Dokument oznámení záměru poznámky a připomínky

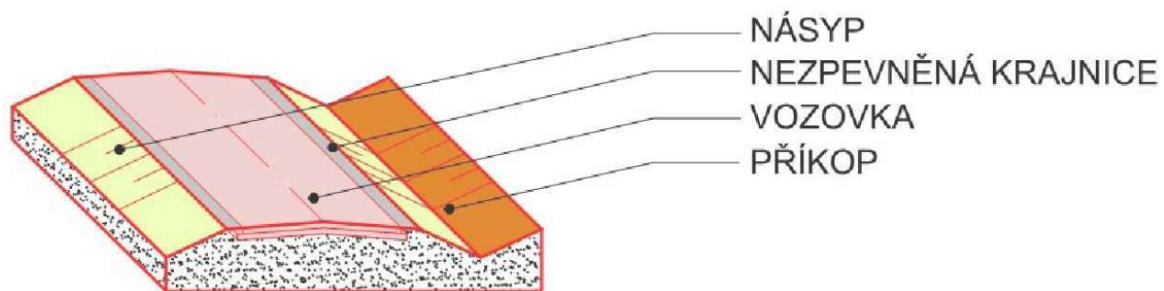
Řešení rychlosti je zmíněno pouze v kapitole „D.IV.2. Technická opatření“ na str. 127: *Provoz na komunikaci KS bude omezen dopravními značkami limitujícími povolenou rychlost. Předpokládaná dovolená rychlost je 50 km/hod (intravilán) resp. 70 km/hod (extravilán). Na dálnici D11 před odbočujícími pruhy na MUK Beranka budou umístěny dopravní značky se zákazem vjezdu nákladních vozidel nad 9 t.“* Z hlediska hluku v extravilánu je nutné v rámci případných navazujících řízení na tomto trvat jako podmínce. V rámci vypořádání připomínek „18. Újezdský STROM - Spolek pro Trvalý Rozvoj a Okrašlování MČ Praha 21, o. s. ze dne 26. 6 2019 č. j.: 088213/2019/KUSK“ na str. 186 je uvedeno: *„Požadujeme variantně prověřit různé typy nového křížení (např. okružní křižovatka) s původními dopravními trasami. Komentář k připomínce: Na dopravně významné a v současnosti jediné reálné křižovatce v napojení KS na stávající komunikace (Revoluční ul. A Slavětínská ul.) bylo variantní řešení provedeno (styčná / kruhová). U ostatních křížení nebylo předmětem technické studie určení přesné podoby křižovatek.“* Je třeba zdůraznit, že okružní křižovatky mají významný dopravně bezpečnostní charakter a lépe zaručují nepřesahování povolené rychlosti než jen prosté dopravní značky, jelikož jde o jisté technické omezení, a proto i v rámci přechodu intravilán/extravilán lze doporučit kruhové křižovatky i v této pasáži, a to i z hlediska hlukové zátěže. V rámci vypořádání připomínek „17. Vyjádření MČ Praha 20 k zahájení zjišťovacího řízení záměru „Klánovická spojka v k. ú. Horní Počernice, Šestajovice u Prahy a Klánovice č. j.: 065430/2019/KUSK“ na str. 184 je uvedeno: *„část H7) Obě varianty pracují s pozemní komunikací na násypu, ne pod úrovní terénu. Komentář k připomínce: Navrhovaná komunikace není vedena v násypu, ale pouze kopíruje terén ve své trase. Svou konstrukcí reaguje na lokální výškové změny terénu. Vedení komunikace v zářezu sice z hlediska ochrany před hlukem z dopravy má výhody ale v tomto případě z důvodu velkého záboru zemědělské půdy a problémy s budoucím dopravním připojení navazujících komunikací z plánované zástavby okolo KS není uvažováno.“* Skutečnost, že komunikace nebude na násypu, když je v rámci dokumentace „H_7_2_SITUACE_VARIANTY_*“ násep uveden přímo nevyplývá.

Je tedy nutné uvést do podmínek, popřípadě požadovat přesnější a rozšířenější zákres profilu komunikace.
